Mission régionale d'autorité environnementale

**Avis de la Mission Régionale d'Autorité environnementale
de Bourgogne-Franche-Comté
sur le projet de centrale photovoltaïque au lieu-dit « Les Télots »
sur la commune de Saint-Forgeot (71)**

n°BFC-2020-2661

Schéma des options d'aménagement (extrait note modificative p.42).

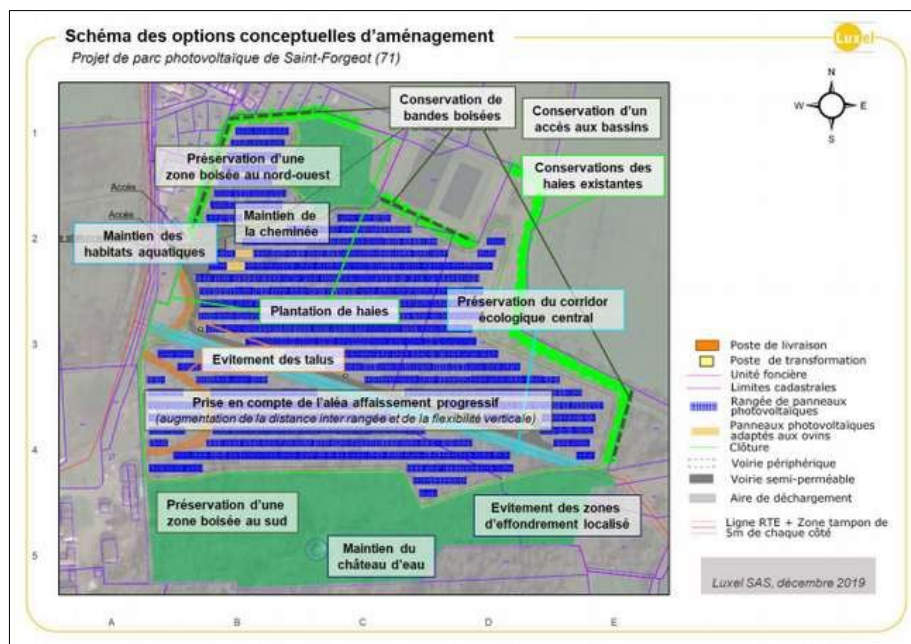
La justification n'est pas faite par l'analyse de solutions de substitution raisonnables au regard du moindre impact environnemental comme le prévoit la démarche d'évaluation environnementale. Le porteur de projet énonce (page 150 de l'EIE) que cette justification consiste pour lui à montrer que ce site répond favorablement à l'ensemble des critères d'implantation qu'il a définis. Les enjeux environnementaux sont pris en compte par un critère « biodiversité » qui consiste à « *privilégier les secteurs hors sensibilité environnementale majeure (réseau Natura 2000, réserves naturelles, arrêtés de biotope, Zones Naturelles d'Intérêt Écologique Faunistique et Floristique)* ».

Même sur cette vision environnementale très minimaliste, le choix du site ne répond pas au critère voulu puisque la zone de projet est située au droit d'une ZNIEFF de type I et d'une ZNIEFF de type II.

La MRAe recommande de justifier le choix du site d'implantation en démontrant son moindre impact environnemental au regard d'autres alternatives envisageables, comme le prévoit l'article R122.5 du code de l'environnement, a minima à l'échelle intercommunale.
